改善箇所説明図

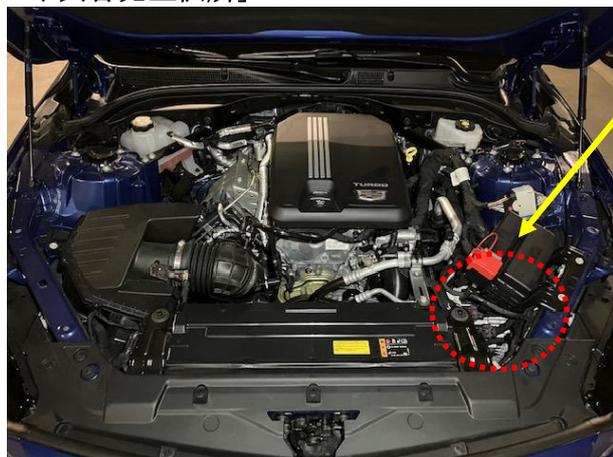
エンジンコントロールモジュールにおいて、ソフトウェアに不具合があるため触媒コンバーターの故障を正しく判断出来ないことがある。そのため触媒コンバーターに不具合が発生しても、警告灯が点灯せず、保安基準の要件に適合しない。

全車両、エンジンコントロールモジュールをアップデートする。

運転席側 A ピラー(下側ドアヒンジの下)に緑色ペイントを塗布する。
